Müşteri ifadesi / Atölye tespiti

Teknik açıklama

Yazılıma bağlı farklılık

Seri uygulama

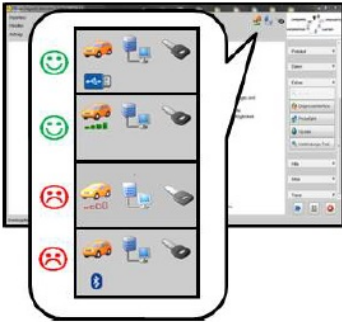
NOT <ul style="list-style-type: none">– Yazılım güncellemesine başlamadan önce mutlaka kontak değişimi uygulayınız.– "KESSY" ile donatılmış ve kontak kilidi bulunmayan araçlarda, kontak anahtarının aşağıdaki gösterildiği şekilde ilgili yuvaya takılması gerektiğine dikkat edin:
